# (仮称)ノソウケ峠風力発電事業 環境影響評価方法書

## 補足説明資料

ENEOS リニューアブル・エナジー株式会社

図 3-1 風力発電機の概形図 (予定)

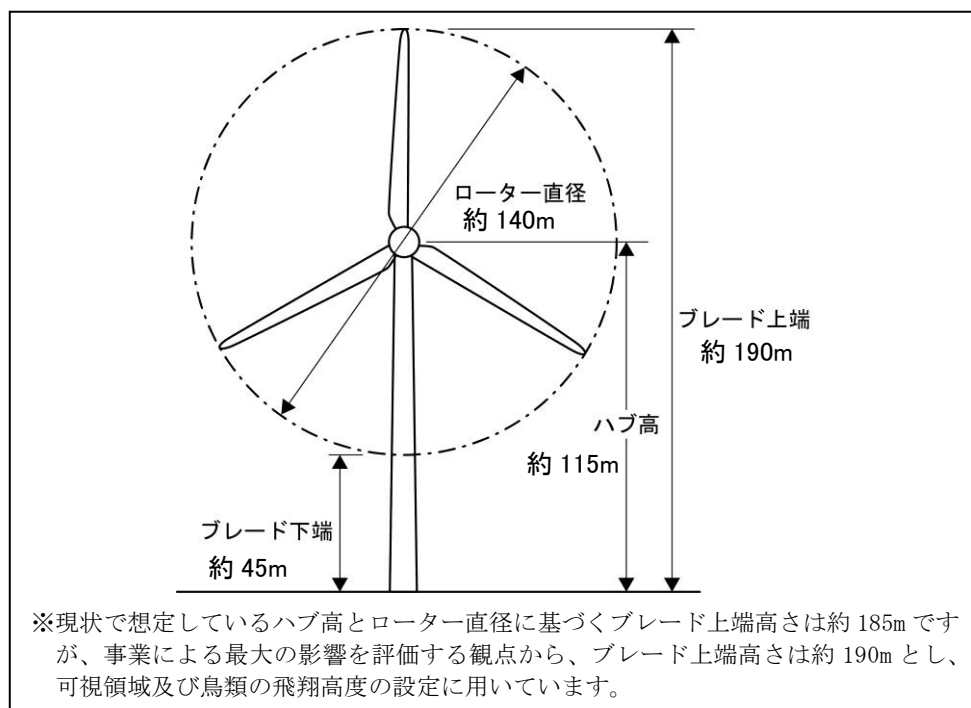
風力発電機の概形図はハブ高さとロータ直径の比が実機と同程度になるように記載をお願いします。これが異なると見た目の印象が異なります。

風力発電機の概形図について、ハブ高とローター直径の比を、方法書中に記載した諸元と同程度にしたものを図 3-1 に示します。準備書でも、想定している風力発電機の諸元と同程度の比で示したものを記載します。

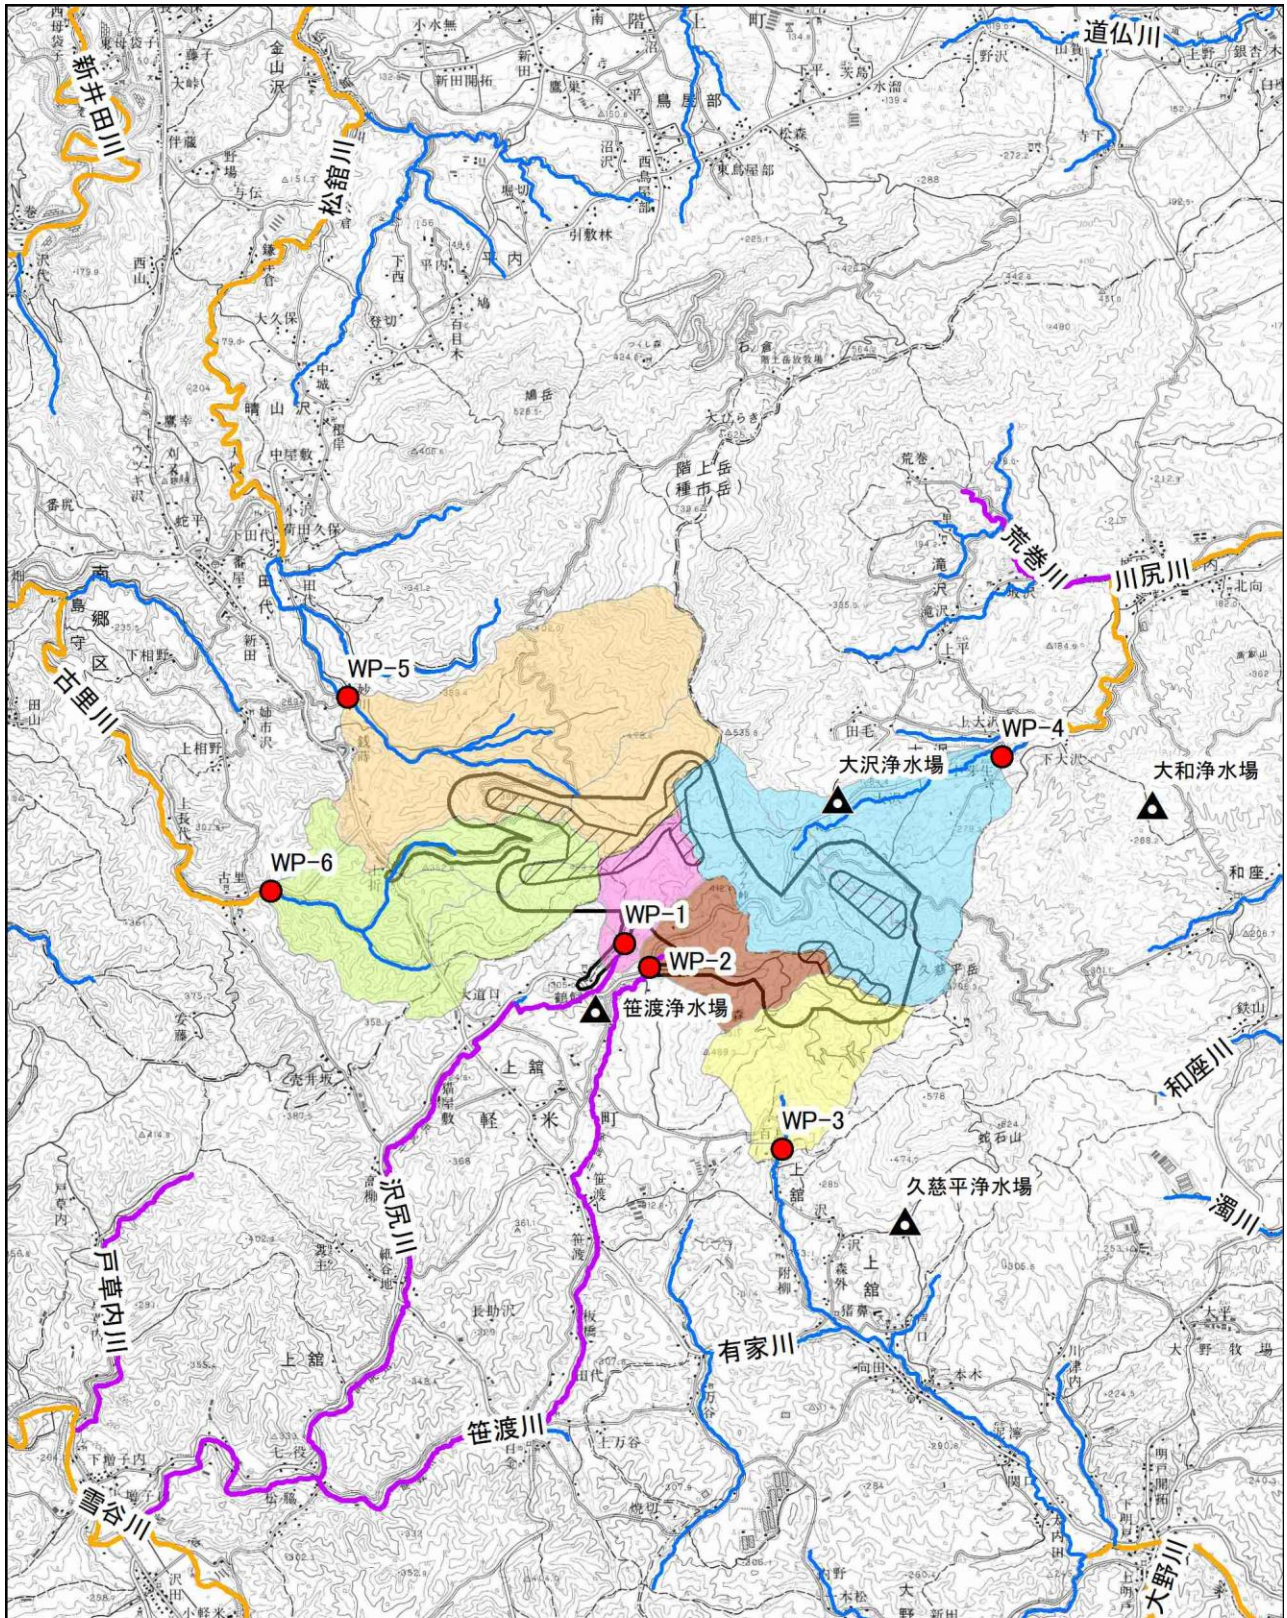
風況観測塔はどこに設置する予定でしょうか。

現在、XXXXXXXXXXに風況観測塔を設置しており、位置を図 24-1 に示します。

図 38-1 上位性注目種（ノスリ）に対する予測の基本的なフロー

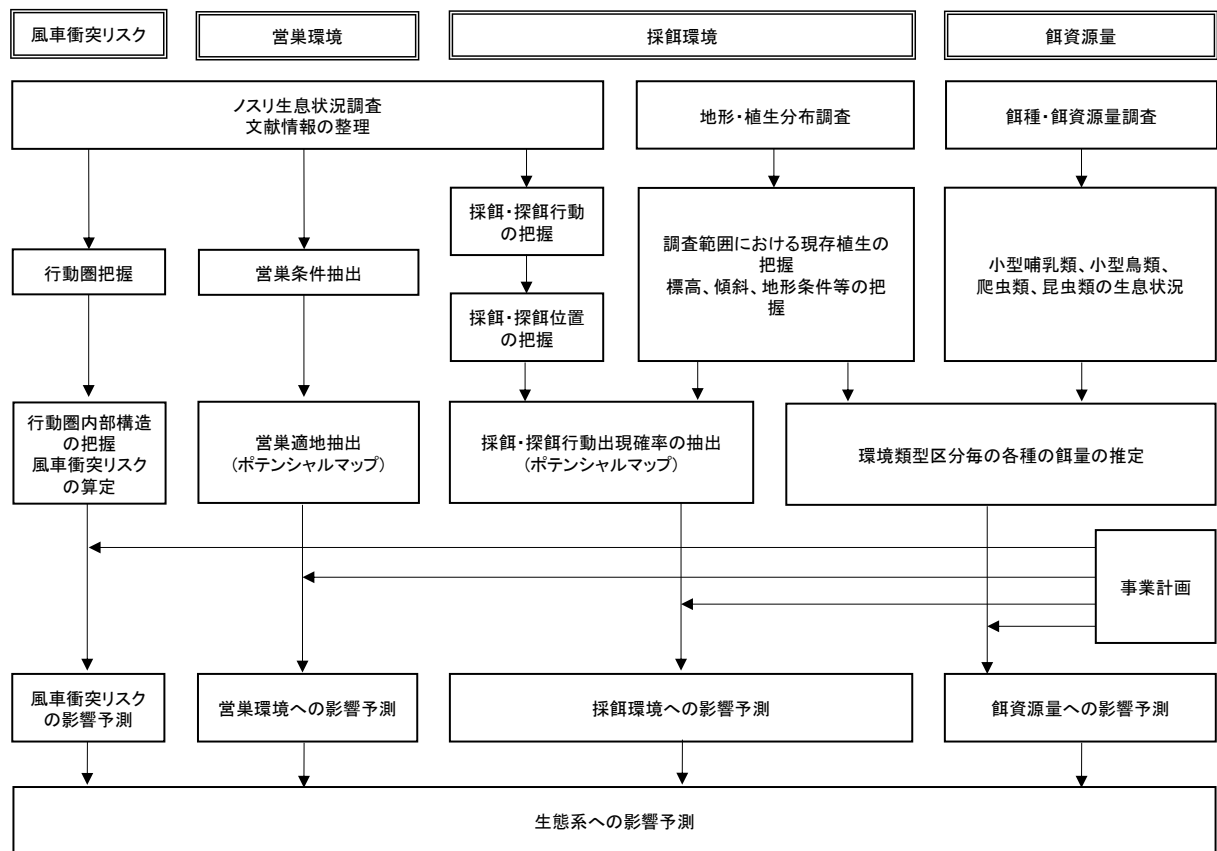
一番上は調査内容ではなく項目なので、見出しとして扱い、下に向かう矢印を削除した方がと思います。「植生分布調査」はないようからすると「地形・植生分布調査」です。事業計画はオーバーレイするので、どこかから矢印が合流しオーバーレイすることを示した方が良いと思います。

生態系の上位性注目種・典型性注目種の予測フロー図について、ご指摘の点を踏まえて修正したものを図 38-1 及び図 38-2 に示します。

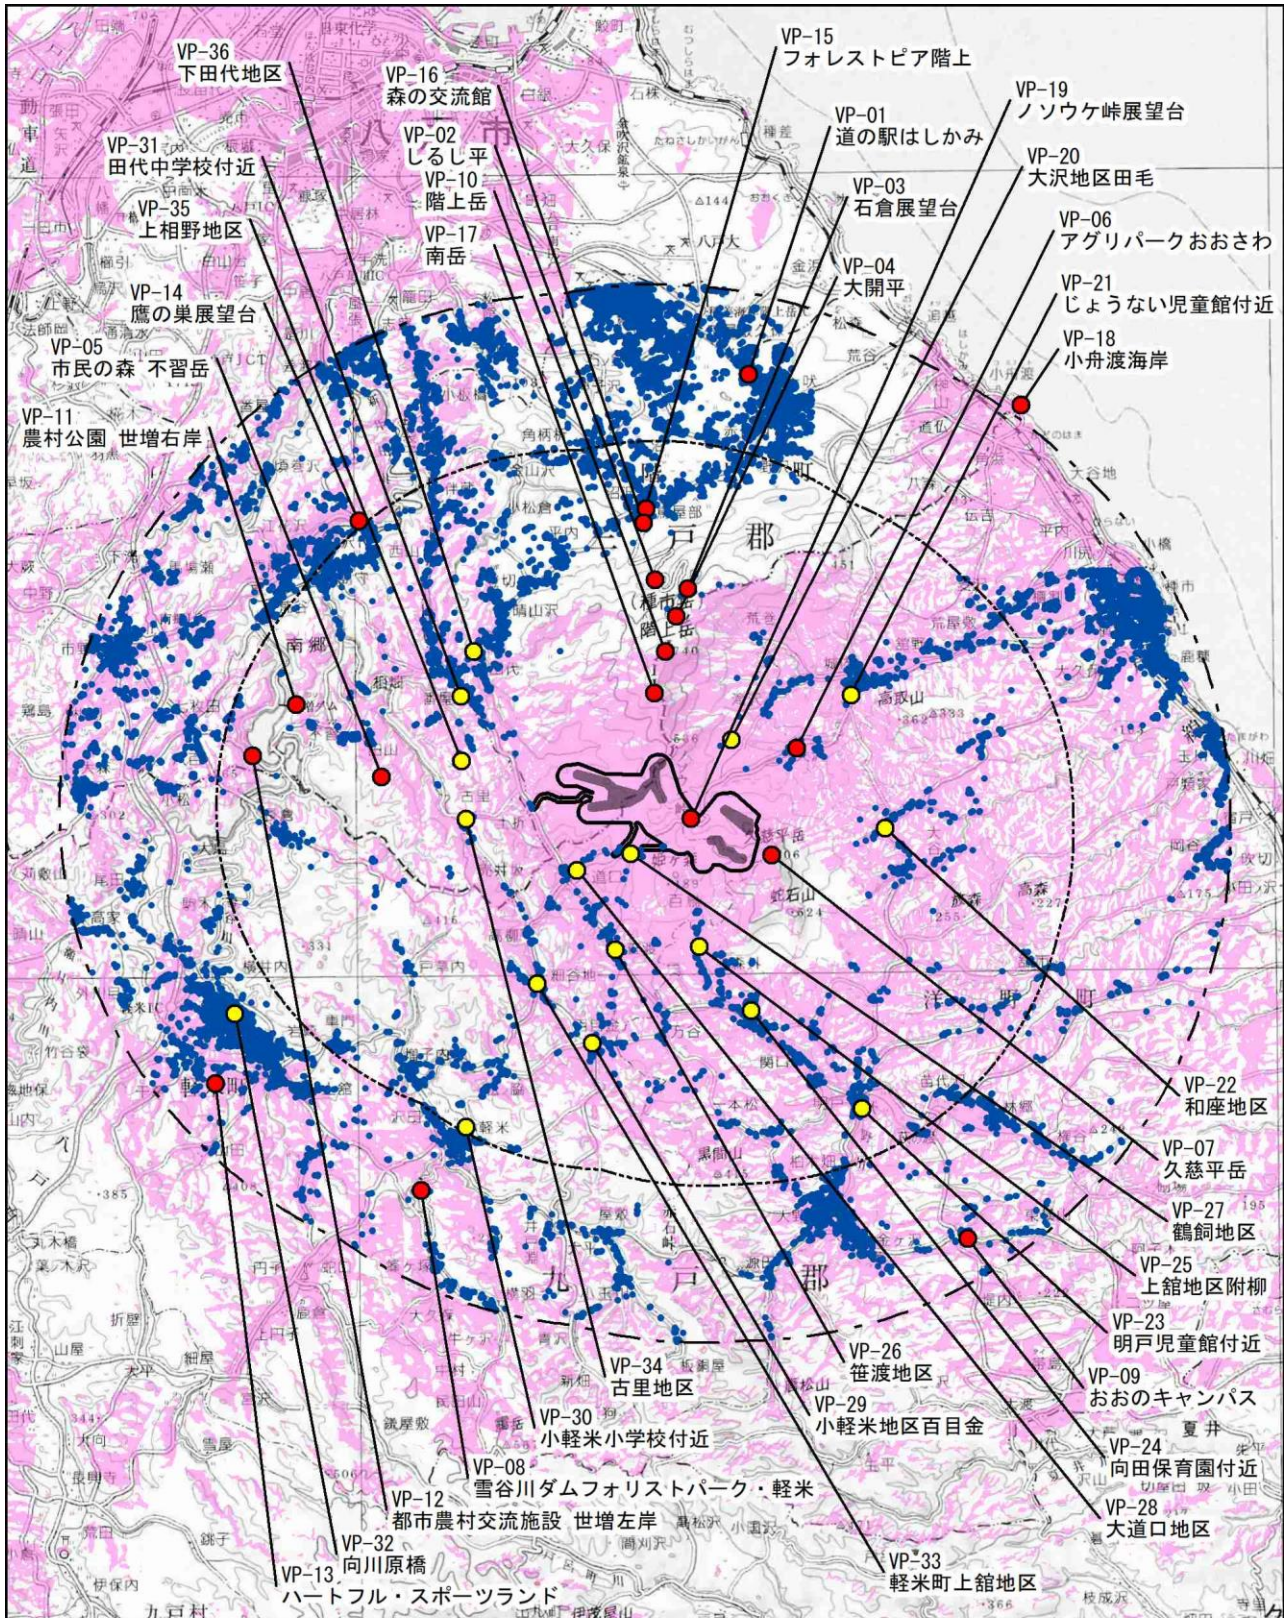
「日常的な視点場」について、「近傍集落等の分布状況や対象事業実施区域方向の可視及び眺望状況を確認した上で適宜追加する」とあり、方法書提出段階での選定プロセスが不明確。これでは地域住民の生活実感に即した影響評価が可能か疑問。八戸市、階上町、軽米町、洋野町の4市町にわたる住宅地の分布を地図上に明示し、どの集落からの眺望を代表して各視点場を選定したのか、その客観的な選定プロセスを具体的に示すこと。

景観の調査地点位置図について、住宅等を表示したものを図 40-1 に示します。「日常的な視点場」については、対象事業実施区域に近い集落を対象として選定し、方法書中の表 6.3-22(2)～(3)に設定根拠を示しています。

図 45-1 景観の調査地点位置図

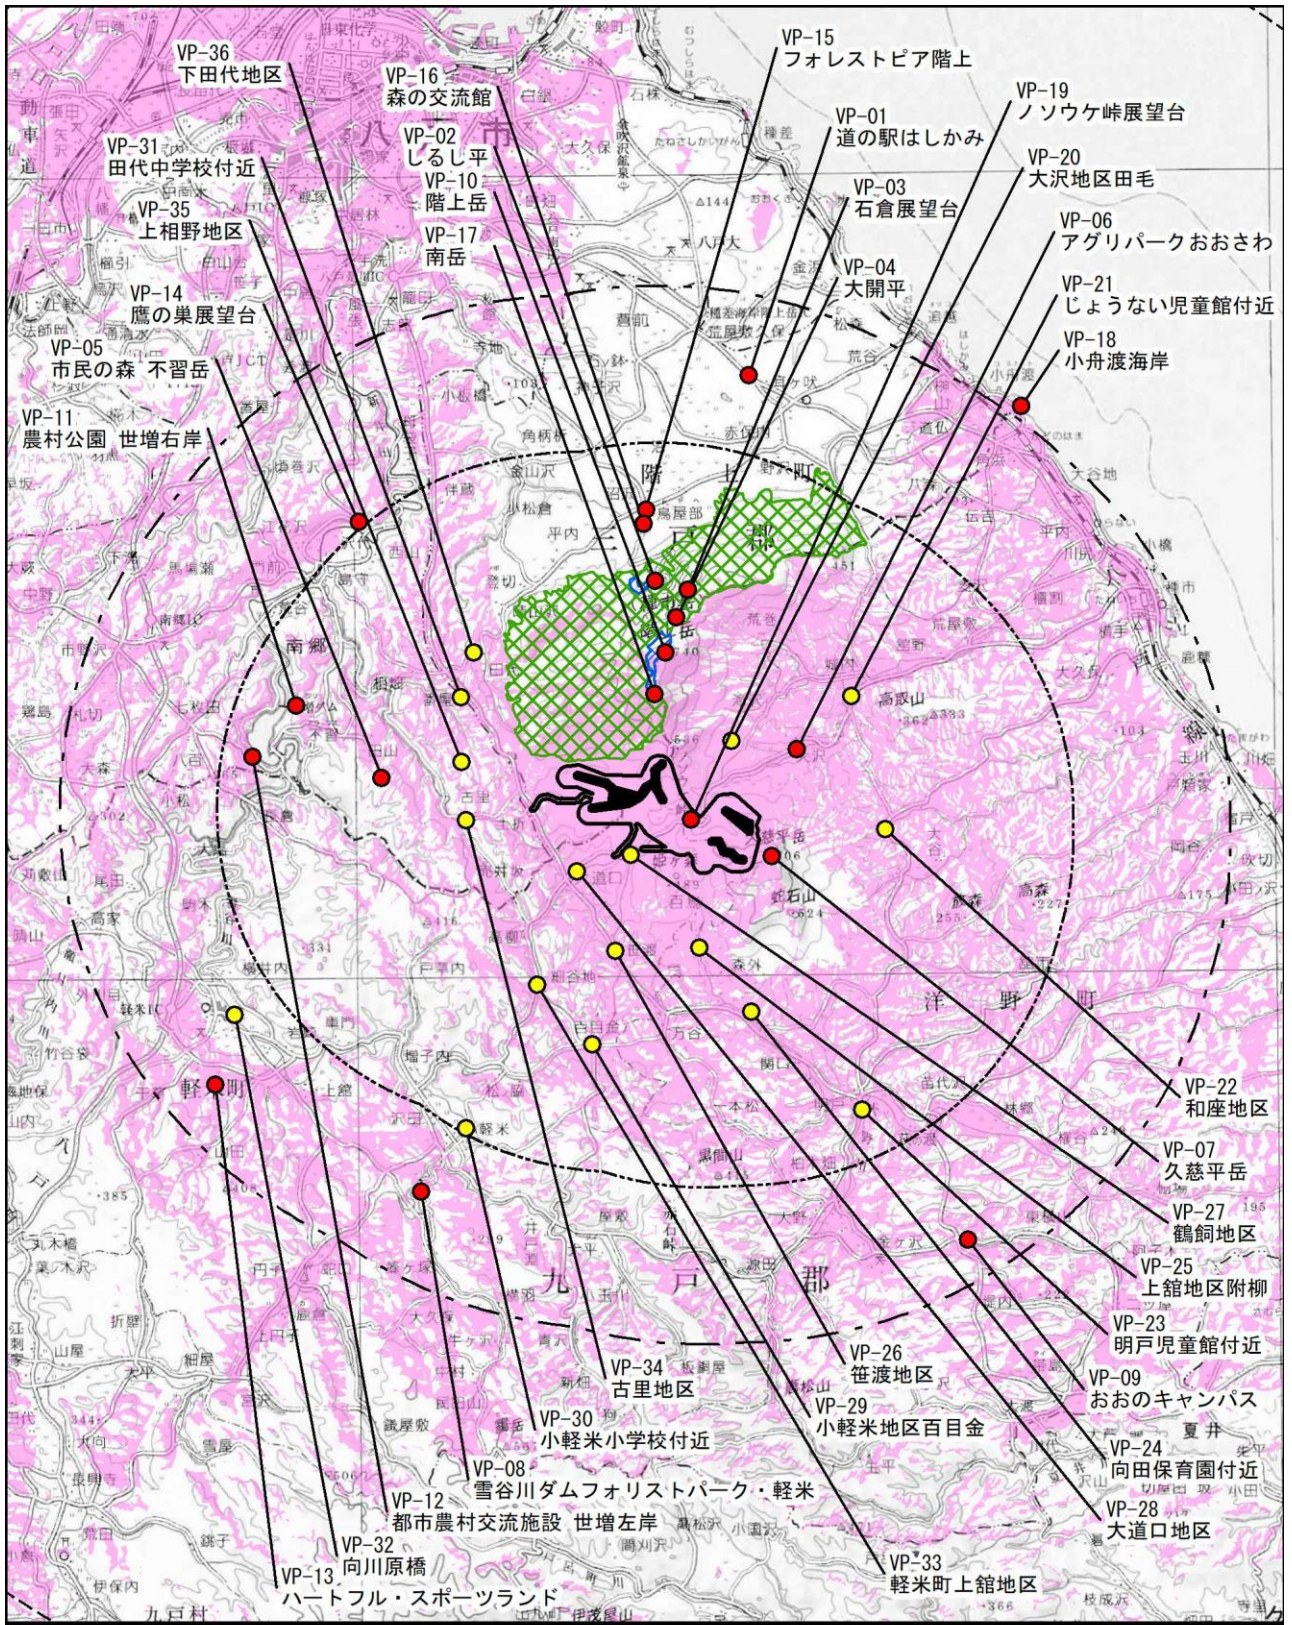
図 6.3-21 に三陸復興国立公園の範囲を示してください。

景観の調査地点位置図について、三陸復興国立公園(階上岳)の範囲を示したものを図 45-1 に示します。

図 50-1 局所風況マップ (地上高 70m)

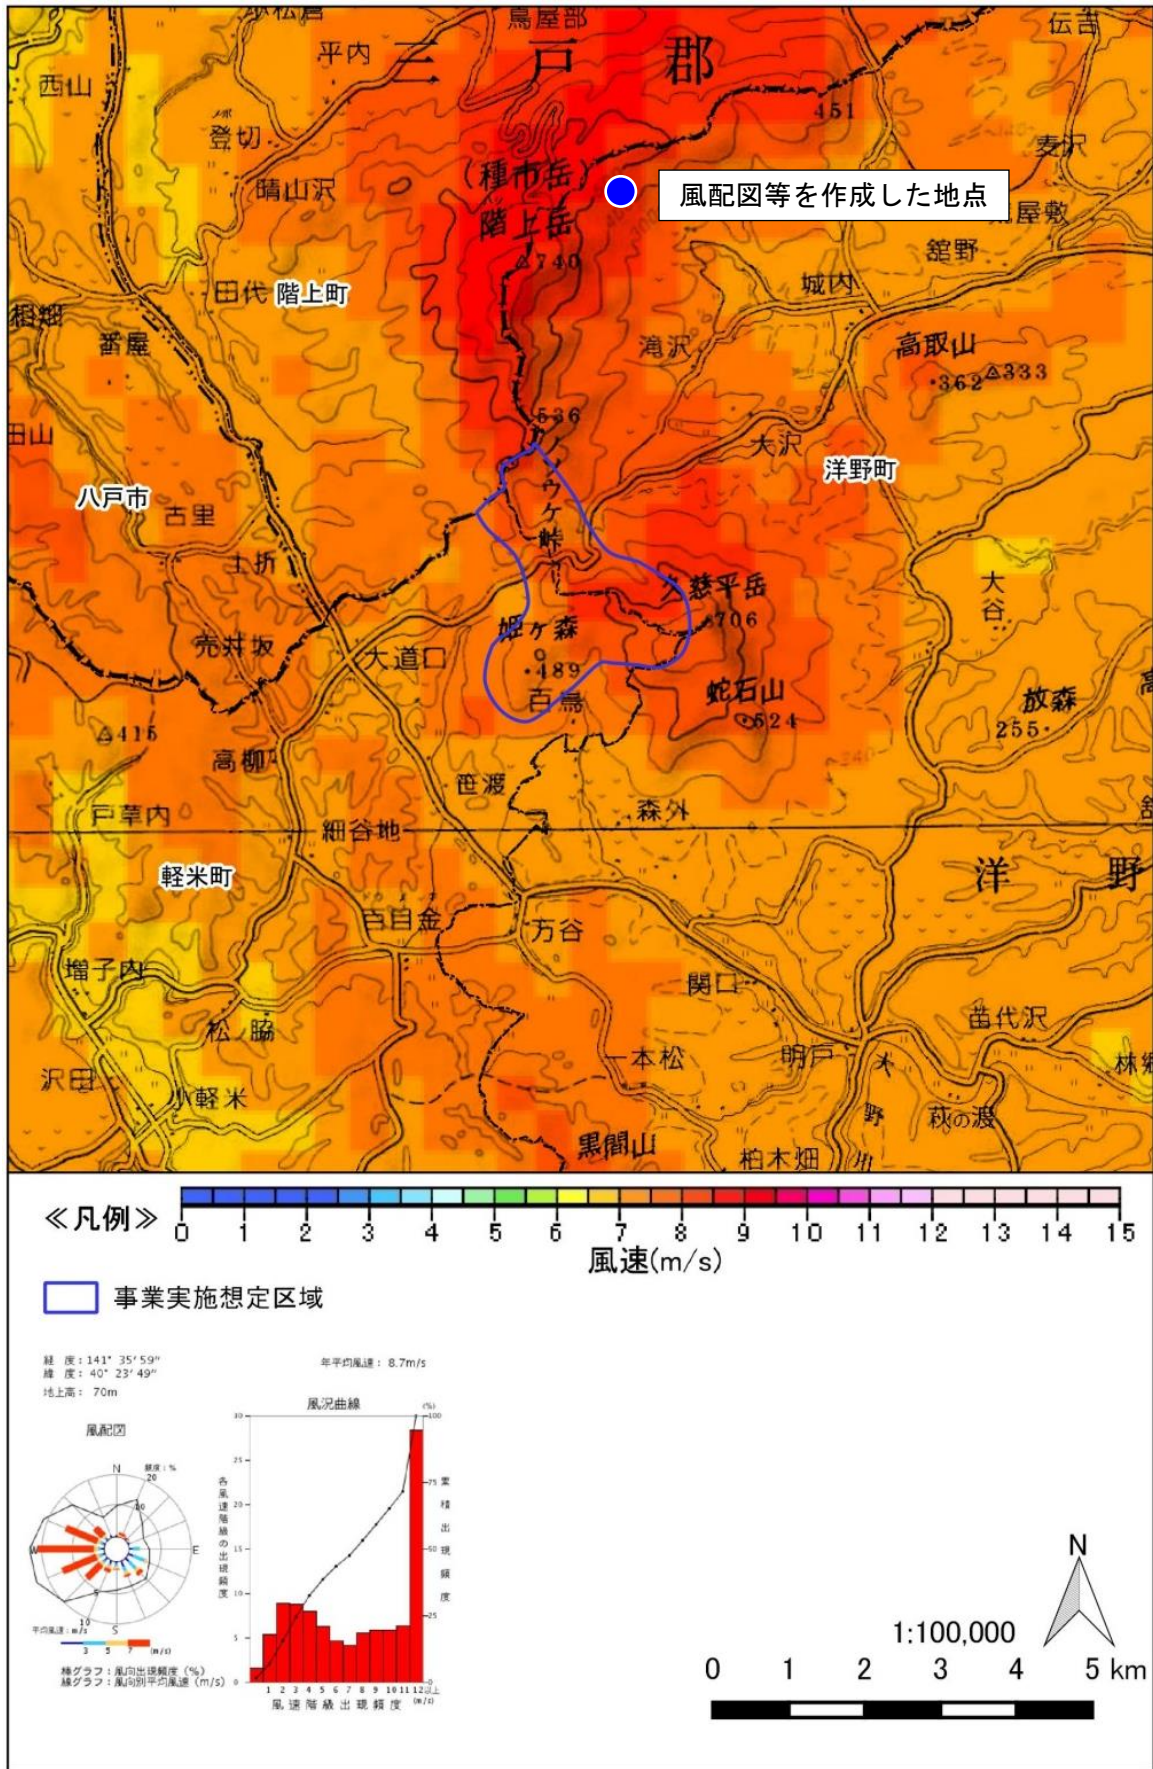
図の左下にある風配図等の図を作成した地点はマップのどこでしょうか。

風配図等を作成した地点は、図 50-1 に示すとおりであり、階上岳の東側となります。
